### **Hřbitovy a pohřební služby hl. m. Prahy, příspěvková organizace**

### **IWU s.r.o.**

### **Věc: Provizorní zajištění havarijní části stávající hřbitovní zdi**

**Schematicky vyznačený rozsah (zelený rámeček):**

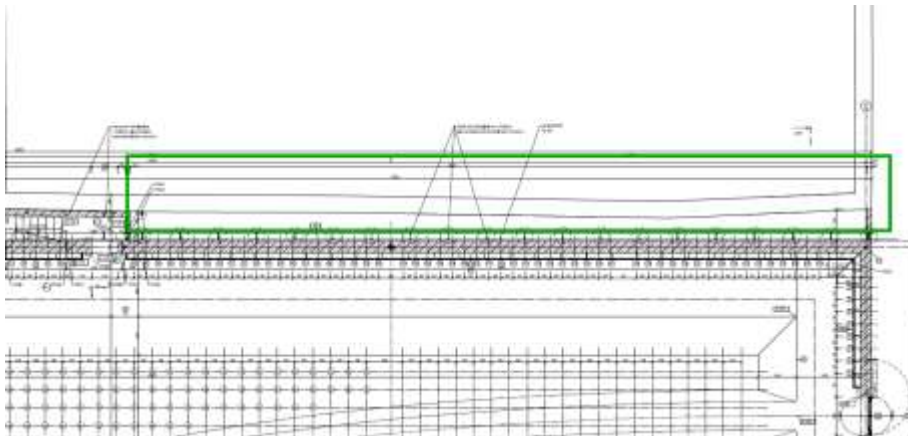
musíme Vás upozornit na přetrvávající havarijní stav stávající hřbitovní zdi. Zejména se jedná o pravou stranu ( viz. schematický zakres níže ) od budoucího plánovaného spojovacího schodiště na nový hřbitov. Základové konstrukce jsou vlivem stáří stávající hřbitovní zdi z větší části zdegradované. V důsledku prorůstání kořenových systémů stávajících dřevin z obou stran docházelo k narušení a obnažení základových konstrukcí stávající hřbitovní zdi. Samotná zeď byla v průběhu let vystavena zatékání vody a následnému zamrznání a rozmrznání, čímž došlo k narušení pojiva a celistvosti zdi jako celku. Z výše uvedených důvodů probíhá nekontrolovatelné sedání stávající hřbitovní zdi a s tím související statické poruchy.

Navrhujeme stávající hřbitovní zeď v níže uvedeném rozsahu, provizorně zajistit dřevěnými rozpěrami dle návrhu [redacted].

3.350,-Kč/bm x 28bm ( pravá strana stávající hřbitovní zdi od budoucího plánovaného spojovacího schodiště na nový hřbitov ) = **93.800,-Kč bez DPH.**
